Resolució de la directora general d'Harmonització Urbanística i Avaluació Ambiental per la qual es formula l'informe d'impacte ambiental del projecte de PFV SANT ISIDOR, situat al polígon 31, parcel·la 688, TM de Felanitx (exp. 252a/2024)

L'informe d'impacte ambiental del projecte de PFV SANT ISIDOR, situat al polígon 31, parcel·la 688, TM de Felanitx.

Figura 2. Plànol d'ocupació territorial del PFV Sant Isidor i de les instal·lacions projectades. Es mostra la ubicació de les plaques, que marquen la polygonal, i la ubicació projectada dels CT, CMM i de l'àrea perimetral vallada. Font: document ambiental.

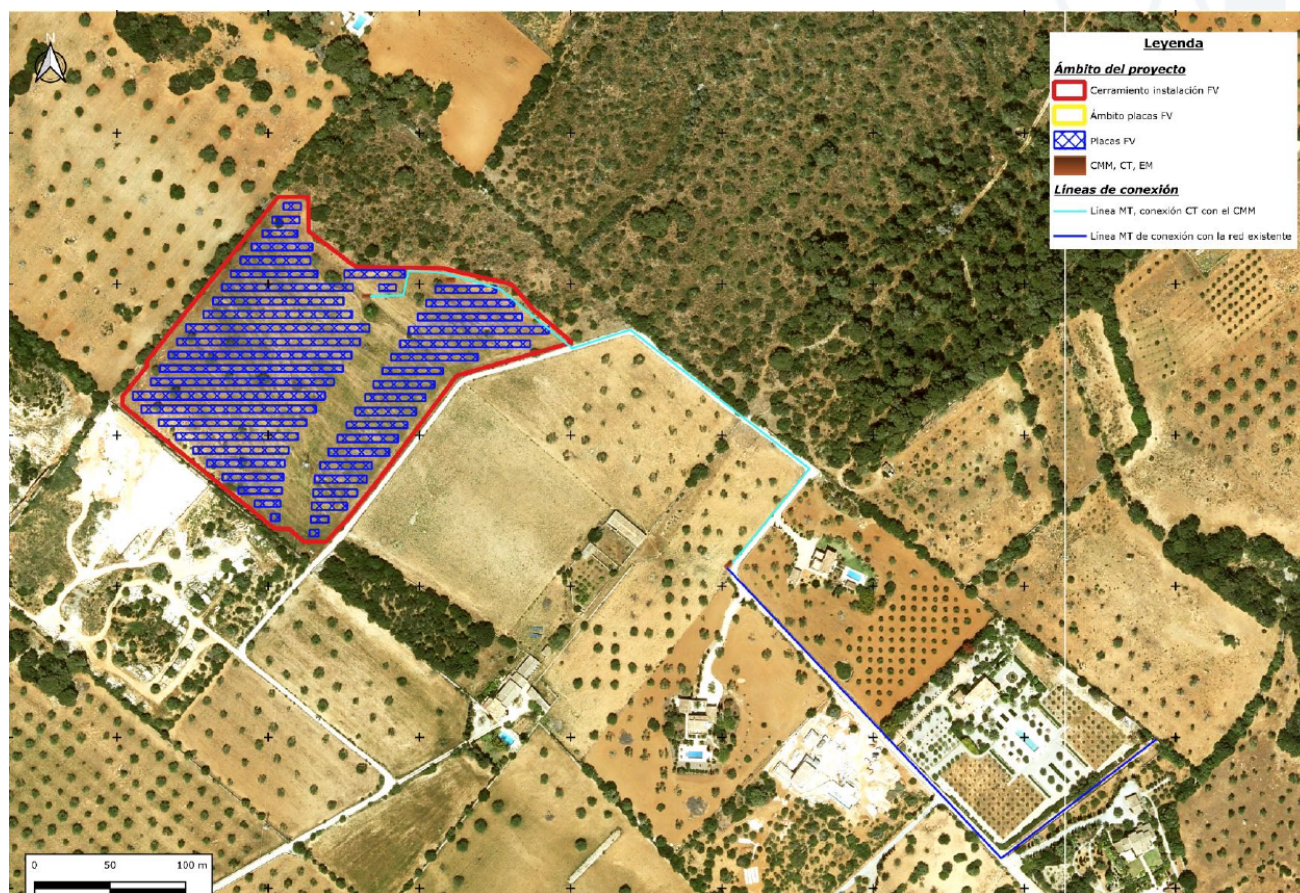
8. En relació amb la implantació del tancament perimetral i de les plaques i instal·lacions a la zona nord de la parcel·la, s'ha de tenir en compte:

Zona d'APR d'incendis. Pel que fa al risc d'incendi i la protecció forestal, el límit nord-est de la instal·lació confronta amb una massa forestal catalogada com a Zona d'Alt Risc (ZAR) d'incendi forestal i Àrea de Prevenció de Riscos (APR) d'incendis. D'acord amb l'informe del Servei d'Ordenació del Territori (Consell de Mallorca), de data 17 de juny de 2025, «s'haurà de justificar la necessitat d'ubicar part del tancament de la instal·lació fotovoltaica dins l'àrea de prevenció de risc d'incendi (APR-I), d'acord amb el que estableix la norma 19.2 del Pla Territorial de Mallorca, així com justificar el compliment de la mesura SOL-F01 i SOL-F03 de l'Annex F del PDSEIB».

Una vegada revisats el Document Ambiental i la cartografia corresponent, es comprova que es tracta d'una superfície molt reduïda i, per tant, és més adequat no ocupar la zona d'APR d'incendis que haver de justificar la seva ocupació.

Zona forestal. D'acord amb l'informe del Servei de Gestió Forestal, el límit de les plaques solars ha d'estar separat mínim 3 metres amb el límit del rodal forestal. Així mateix, el tancament s'ha de realitzar de tal manera que no afecti al rodal forestal, evitant l'afectació de la vegetació existent. Es recomana que els centres de transformació (CT) s'ubiquin a una separació mínima de 30 metres.

8. El límit de les plaques solars ha d'estar separat un mínim de 3 metres del límit del rodal forestal. Així mateix, el tancament s'ha de realitzar de tal manera que no afecti al rodal forestal, evitant l'afectació de la vegetació existent.

Figura 6. La imatge mostra, en verd, els límits de la zona forestal (garriga), mentre que la línia blava mostra el límit del HIC 5330.

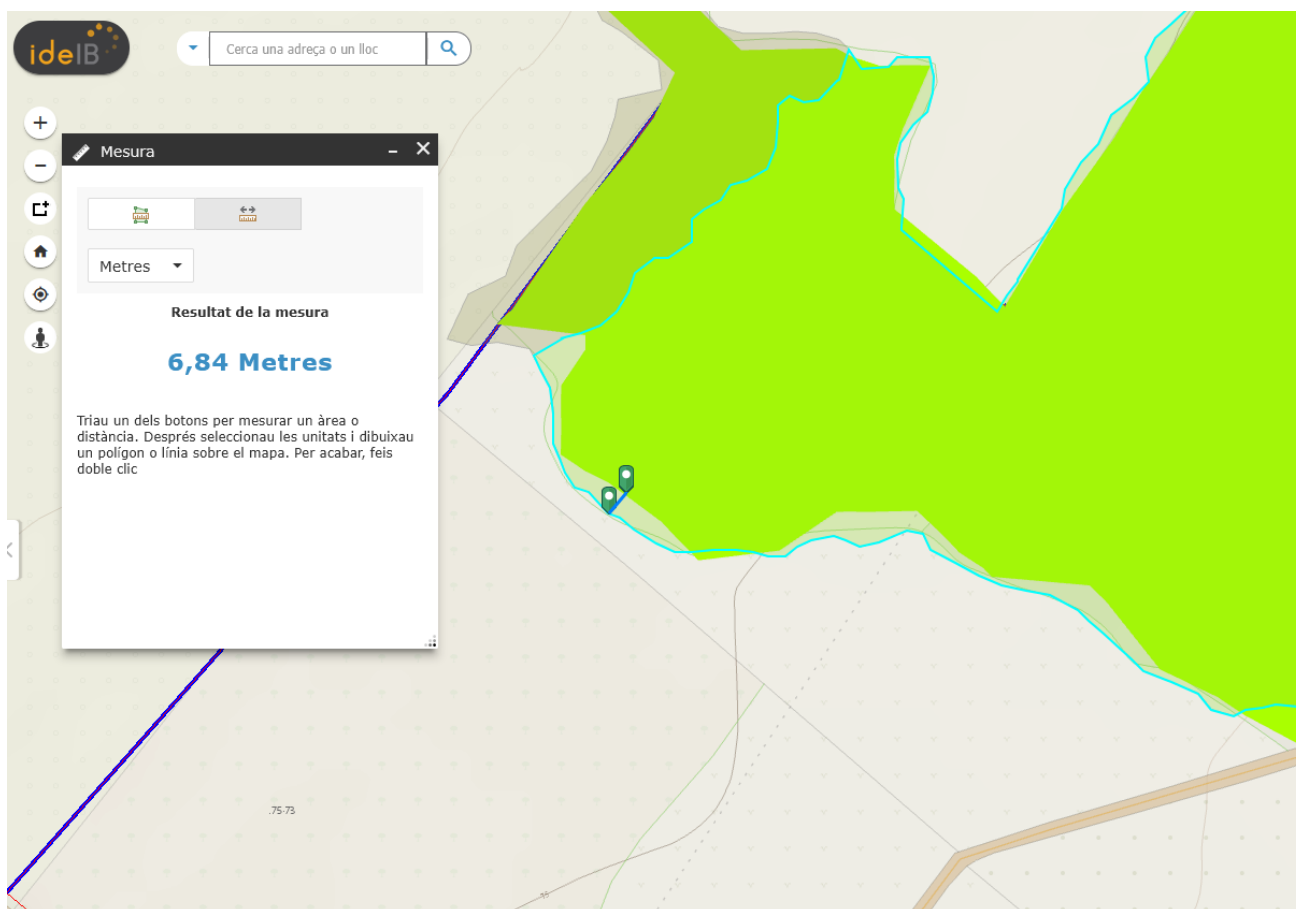
Hàbitats d'interès comunitari. D'acord amb el Document Ambiental, el projecte plantejat suposa una ocupació de 210 m² de l'hàbitat d'interès comunitari 5330 (*Matollars termomediterranis i pre-estèpics*).

Els límits dels hàbitats segons la capa HIC 2022 Illes Balears i els límits de la zona de garriga de la capa d'inventari forestal són semblants, però hi ha un marge d'entre 2 i 13 metres de diferència a la major part de la línia entre les dues capes, essent la capa HIC més extensa.

Tot i que l'HIC 5330 es tracta d'un hàbitat no prioritari, al Document Ambiental no queda prou justificada la necessitat d'envair aquesta zona de 210 m² per a la instal·lació del tancament perimetral. Així, s'haurà de modificar el disseny del tancament per tal d'excloure l'HIC de la zona d'ocupació.

D'acord amb la capa HIC 2022 i la capa d'inventari forestal de l'IDEIB, es comprova que respectar el HIC 5330 implica pràcticament respectar també la distància de 3 metres que estableix el Servei de Gestió Forestal, a excepció de alguns punts.

Així mateix, respectar el HIC també implica no ocupar la zona d'APR d'incendis.

9. S'ha de modificar el tancament projectat per tal d'excloure l'HIC 5330 del nord de la parcel·la de la zona d'ocupació.
